PARQUE ENERGÉTICO RÍO ALEJANDRO
Respuestas a la Nota de Consulta

Panamá, 20 de junio de 2019
SSE-06-2019-079

Por medio de la presente, me dirijo a usted y a la dirección que preside, con la finalidad de hacer entrega de las respuestas a lo solicitado a través de la **Nota DEIA-DEEIA-NC-0159-1306-19, de fecha 13 de junio de 2019** referente a la Modificación al Estudio de Impacto Ambiental - Categoría II para el **Proyecto Parque Energético Río Alejandro**, promovido por la Sociedad Promotora **PARQUE ENERGÉTICO RÍO ALEJANDRO S.A.**, proyecto ubicado en el sector de Río Alejandro, corregimiento de Puerto Pilón, distrito de Colón, provincia de Colón, cuya notificación de nuestra parte se realizó el día 18 de junio de 2019, y por lo cual aclaramos lo siguiente:

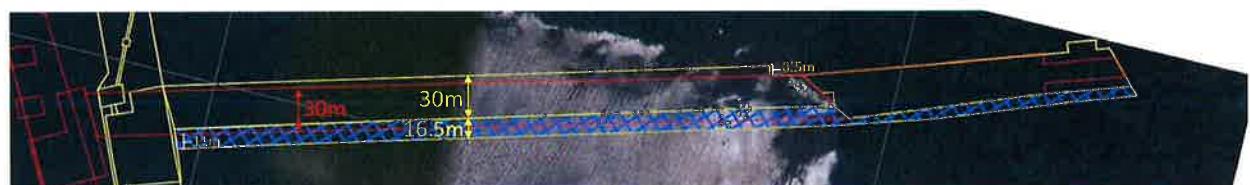
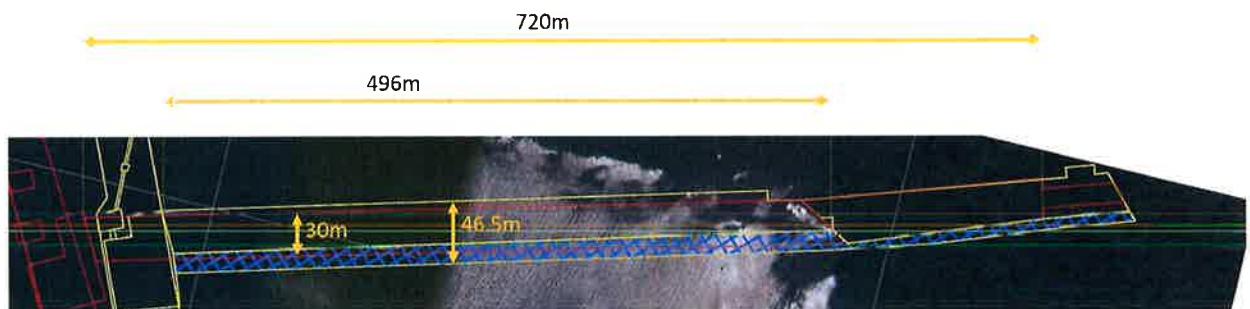
- a. Aclarar el alcance de las infraestructuras que serán construidas en el margen sur y norte, dimensiones y coordenadas de ubicación (indicar datum NAD 27 o WGS 84).

Tal y como se observa en el plano anexo a la modificación presentada “Comparación de Proyecto Aprobado vs. Proyecto Modificado”, el cual se presenta a continuación, se muestra en línea “roja” lo previamente aprobado mediante la Resolución IAM-021-2018 del 1 de agosto de 2018, y en línea “amarilla” lo solicitado. En este sentido, se puede apreciar:

1. Ha habido un desplazamiento y una reorientación de las estructuras que conforman la vía de acceso al muelle, y por ello, se requiere una franja adicional (de máximo 8.5 m) en la parte norte para garantizar el ancho requerido donde se ubicarán las estructuras. Sin embargo, se confirma que el ancho total de la franja correspondiente a las estructuras se mantendrá inalterado en 30 metros.
2. Así mismo, se puede observar que en la parte sur se construirá una Mota temporal

(camino temporal de unos 16.5 m), la cual contempla una parte dentro del área de la franja de 30 m previamente aprobada (de un máximo de 5.5 m) y otra parte (de un máximo de 11 m) que queda fuera de la franja originalmente aprobada, tal cual se incluyó en esta modificación.

Es importante resaltar que siendo una Mota temporal, será removida al terminar los trabajos de construcción de la vía de acceso al muelle (puente con pilotes), por lo que al final (después de su remoción) sólo quedarán las estructuras establecidas en la franja originalmente aprobada de 30 m.

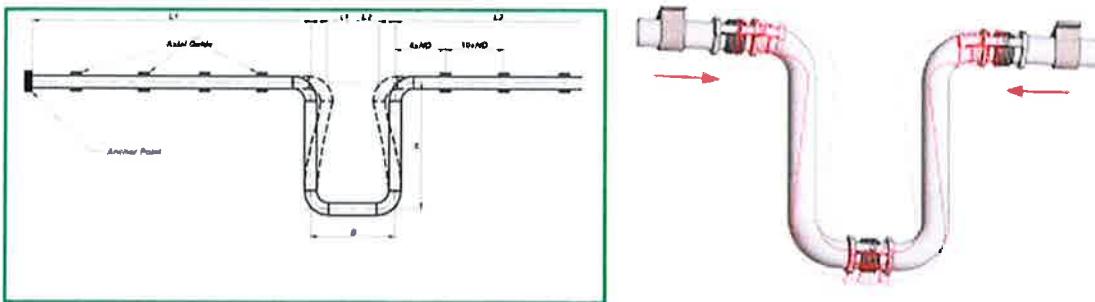
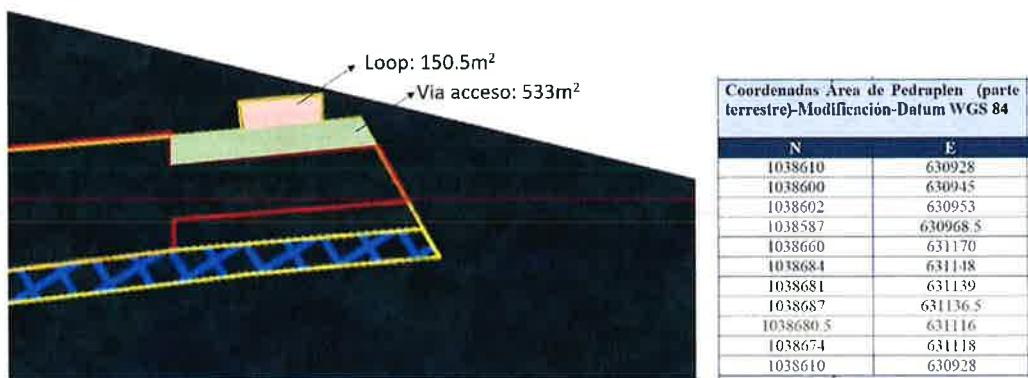
- a. Indicar en qué consiste el loop de expansión, cuál es su área y aportar las coordenadas correspondientes (indicar datum NAD 27 o WGS 84).

El loop de expansión (lazo de expansión) es un requerimiento técnico aplicable a todas las tuberías de gran longitud que puedan estar sometidas a estrés, principalmente debido a las contracciones y dilataciones generadas por cambios importantes de temperatura. Nuestra tubería de GNL va a pasar de estar a temperatura ambiente (27°C aprox.) a una temperatura criogénica cuando circule GNL en su interior (-160°C aprox.), lo que hace necesario incorporar loops de expansión cada 100m aproximadamente. A continuación, se muestra una idea conceptual del funcionamiento del loop, el cual evita fracturas en la tubería:

En el diseño del puente y el pedraplén, se ha tratado de incorporar todos los loops de expansión dentro de los límites ya aprobados por Miambiente. No obstante, el último loop que está próximo a lotes se excede ligeramente de esas coordenadas. Por ello, se ha solicitado la incorporación de aproximadamente 150.5m² adicionales para ubicar ese último loop. A continuación, se muestran ejemplos de loops de expansión en diferentes proyectos de GNL construidos en el mundo:

En referencia a la solicitud de Modificación actualmente en evaluación, se confirma que el área correspondiente al loop de expansión es de 150.5 m² y que el área restante de 382.5 m² (533 – 150.5), corresponde al área requerida para la vía de acceso al muelle, que mantiene los mismos 30 metros de ancho como en el resto de la vía (pedraplén), ver imagen a continuación:

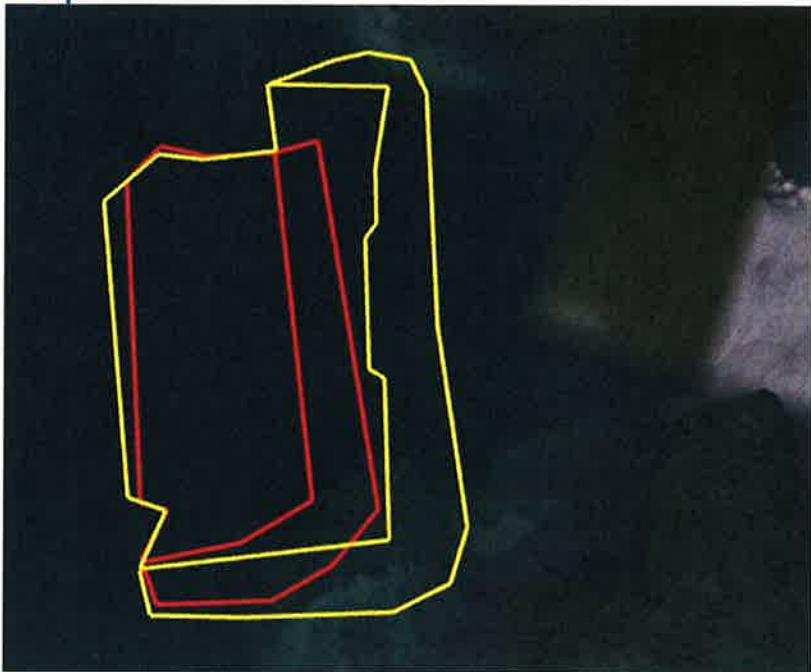
- a. Las “*Coordenadas-área de dragado-EIA aprobado-Datum WGS 84*”, no coinciden con las coordenadas que fueron aprobadas mediante la **Resolución IA-165-2016**, de 26 de septiembre de 2016, por la cual se aprueba el EsIA, categoría II correspondiente al proyecto “PARQUE ENERGÉTICO RÍO ALEJANDRO”.

Del acápite a al c, se solicita aclarar los conjuntos de coordenadas y los títulos, en concordancia con la **Resolución 1A-165-2016**, y la **Resolución IAM-021-2018**.

Tras una verificación, se confirma que las coordenadas indicadas en la Tabla “**Coordenadas - Área de dragado-EIA aprobado-Datum, WGS 84**”, no coinciden con las coordenadas aprobadas. No obstante, la resolución aplicable en este caso es la **Resolución IAM-021-2018** puesto que en esta última modificación, se ajustaron las coordenadas de dragado.

Con el fin de facilitar la comprensión, se han unificado las tablas “**Coordenadas Área de Dragado-Modificación-Datum WGS 84**” (dragado) y “**Coordenadas Área de Talud-Dragado-Modificación-Datum WGS 84**” (talud). A continuación la Tabla actualizada (unificada):

Al representar las coordenadas de la Tabla anterior, se obtiene la siguiente imagen (se muestra en rojo el área de dragado y talud ya aprobada y en amarillo el área solicitada):

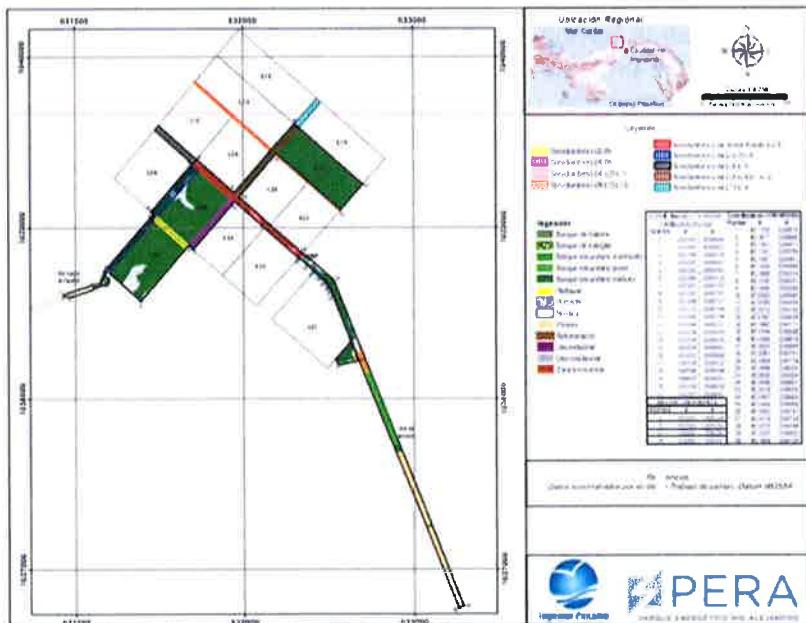
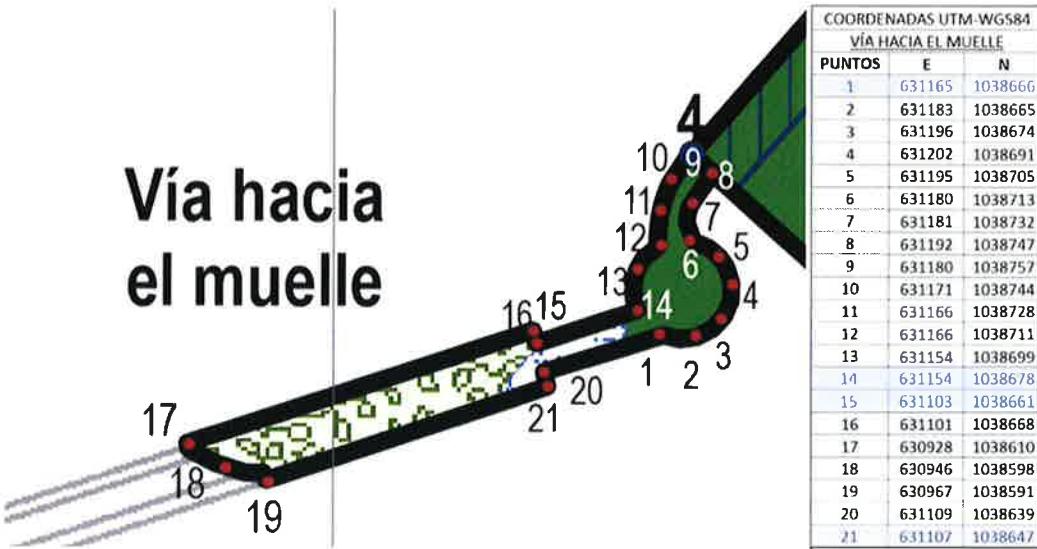
- c. Las “*Coordenadas-del puente con pilotes (parte marina)-EIA aprobado-Datum WGS 84*” y las “*Coordenadas-área de puente con pilotes (parte terrestre)-EIA aprobado- Datum WGS 84*”, no coinciden con las coordenadas que fueron aprobadas mediante la **Resolución 1A-165-2016**, de 26 de septiembre de 2016, y coinciden parcialmente con las coordenadas denominadas “*pedraplén cambia a puente*”, aprobadas mediante la **Resolución IAM-021-2018**, de 01 de agosto de 2018.

Lo primero que se debe aclarar es, que la denominada “Vía de acceso al muelle” (según el EslA original aprobado) corresponde en esta modificación en evaluación, a tres (3) secciones re-nombradas de la siguiente manera, un tramo de 496 m denominado “Puente con pilotes” (parte marina) y un tramo terrestre que se subdivide en los siguientes dos (2) tramos: un tramo de 160 m denominado “Pedraplén” y un tramo de 61 m denominado “Conexión Pedraplén – Rotonda”.

Las “Coordenadas del puente con pilotes (parte marina)” corresponden a las indicadas en la página 11 (puntos # A, B, C y F) del “Informe Técnico Ambiental para Modificar el Proyecto Parque Energético Río Alejandro” elaborado el 11 de abril de 2018 y aprobado mediante la **Resolución IAM-021-2018**.

Sin embargo, en relación al área de la parte terrestre, en la Modificación actualmente en evaluación se deben distinguir dos (2) zonas:

- Área de “Conexión Pedraplén – Rotonda”, la cual nunca fue modificada, por lo cual se mantuvo con las mismas coordenadas según la **Resolución 1A-165-2016**. Dichas coordenadas se indican a continuación y corresponden con las coordenadas número 1, 14, 15 y 21, indicadas en dicho EsIA original (como complemento, añadimos el plano del EsIA original para verificación):

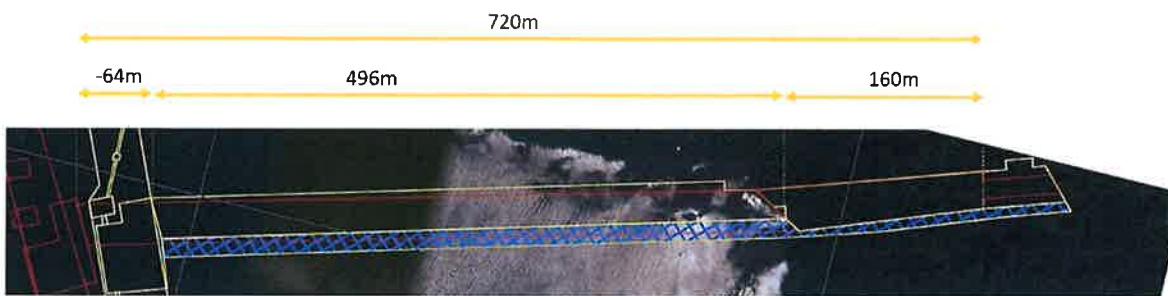
- b. Aclarar cuál es la reducción del puente, contemplando que la longitud en la modificación aprobada era de 720 m y la longitud en la modificación en evaluación es de 496 m.

Se confirma que la reducción de la vía de acceso al muelle es de aproximadamente de 64 metros (correspondiente a la solicitud de la AMP). A continuación, se detalla el análisis de la reducción del puente:

- En la **Resolución IAM-021-2018** se aprobó una vía de acceso al muelle (puente con pilotes) con una longitud de 720 m. Estos 720 metros correspondían a la longitud total de la vía de acceso al muelle hasta el punto de encuentro con el área correspondiente a la “Conexión Pedraplén – Rotonda” (como se muestra en la imagen a continuación)
- En esta modificación en trámite, la vía de acceso al muelle está conformada por tres (3) secciones: un tramo de 496 m tipo “Puente con pilotes”, un tramo de 160 m del tipo “pedraplén” y un tramo denominado “conexión Pedraplén – Rotonda”.
- Para calcular la reducción de la vía de acceso al muelle (Puente) se consideró la longitud aprobada previamente (720 m), y se le descontó la longitud del tramo del tipo “puente” (496 m) y la longitud del tramo de “Pedraplén” (160 m), resultando - 64 m (720 – (160+496)) que coincide con lo ya indicado en la Tabla.

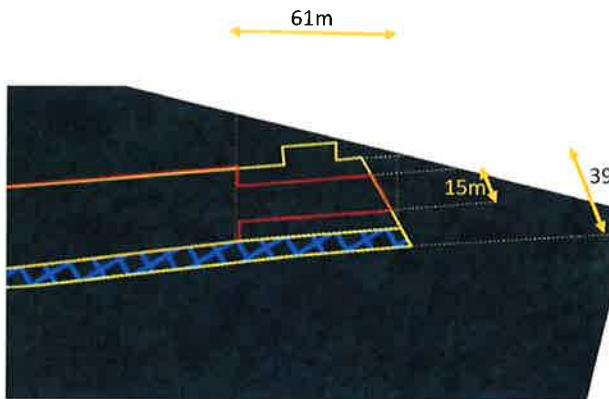
- c. Aclarar en qué consiste la actividad de conexión pedraplén-rotonda.

El término de “conexión pedraplén-rotonda” es un concepto introducido en esta modificación para identificar el área indicada en la imagen abajo. Esta área no sufrió ningún cambio en la modificación aprobada bajo la **Resolución IAM-021-2018** por lo que se mantuvo exactamente igual a lo definido en el proyecto original y aprobado según la **Resolución 1A-165-2016** (un pedraplén de 15 m de ancho), tal y como se indicó en la pregunta 6.c.

En la presente modificación en trámite, solo se está solicitando aumentar el ancho de la “conexión pedraplén-rotonda” de 15m a 39m: 30m para estructuras (como en el resto de la vía de acceso al muelle) y 9 metros para la mota temporal.

Así mismo, en esta área, se solicitó incluir un loop de expansión que requiere 150.5m², tal y como se ha descrito en la pregunta 5.a.

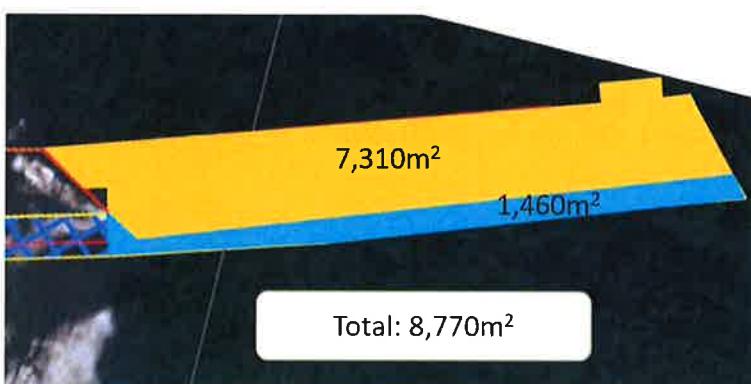
- g. Aclarar cuál es el área del pedraplén de la modificación en evaluación y aportar las coordenadas correspondientes (indicar datum NAD 27 o WGS 84).

Confirmamos que 6,240m² es el área total (estructura y camino temporal) del área de pedraplén. Como ya se ha explicado anteriormente, este pedraplén no incluye el área de "conexión pedraplén rotonda".

Este valor (6,240m²) más el área indicada en "conexión pedraplén rotonda" (2,530m²), suman un total de 8,770m². Esta área coincide con la superficie resultante de las coordenadas incluidas en la tabla "**Coordenadas Área de Pedraplén (parte terrestre) – Modificación – Datum WGS 84**" (7,310m², aproximadamente los 7,335.87 m² indicados en su pregunta) y "**Coordenadas Área de Camino temporal (parte terrestre) – Modificación – Datum WGS 84**" (1,460m²), que suman también un total de 8,770m², ver imagen a continuación:

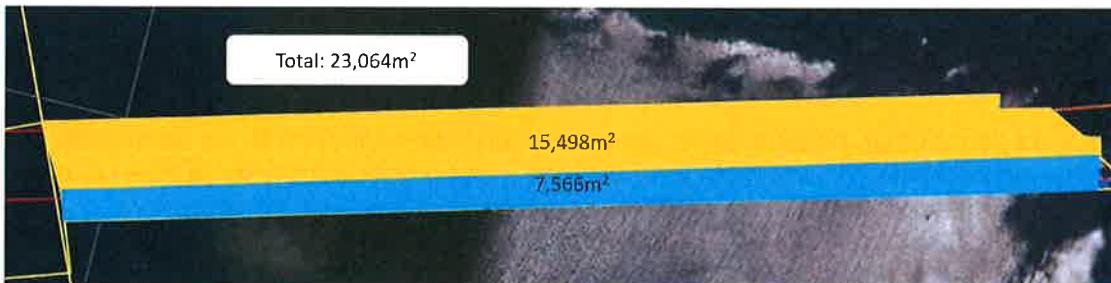
- h. Aclarar cuál es el área del puente de la modificación en evaluación y aportar las coordenadas correspondientes (indicar datum NAD 27 o WGS 84).

Confirmamos que 23,064 m² es el área total (estructura y camino temporal) del área del puente. Esta área coincide con el superficie generada por las coordenadas indicadas en la tabla “**Coordenadas del puente con pilotes (parte marina) Modificación – Datum WGS 84**” (15,498m², aproximadamente 15,230m² indicados en su pregunta) y “**Coordenadas Área de Camino temporal (parte marina) – Modificación – Datum WGS 84**” (7,566m²), que también suman un total de 23,064m², ver imagen a continuación:

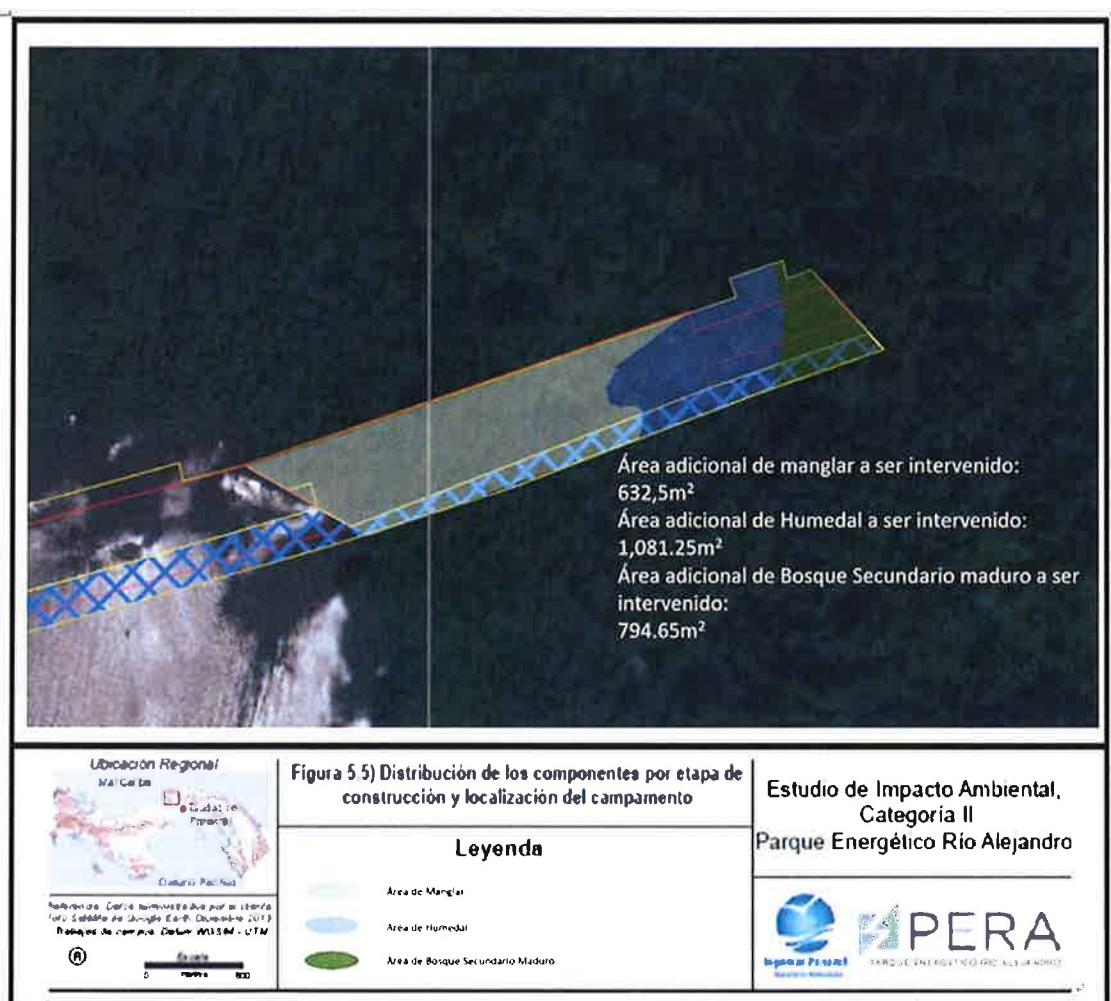
- b. Aclarar qué infraestructuras contemplan intervención de componente manglar, bosque secundario y humedal.

En el área de manglar, bosque secundario y humedal se construirá la vía de acceso al muelle (tipo pedraplén) y una mota temporal, tal y como queda representado en el plano anexo a la modificación presentada “**Comparación de Proyecto Aprobado vs. Proyecto Modificado**”. Esta área terrestre está compuesta por la zona de “pedraplén” y la “conexión pedraplén-rotonda”, como se ha indicado anteriormente.
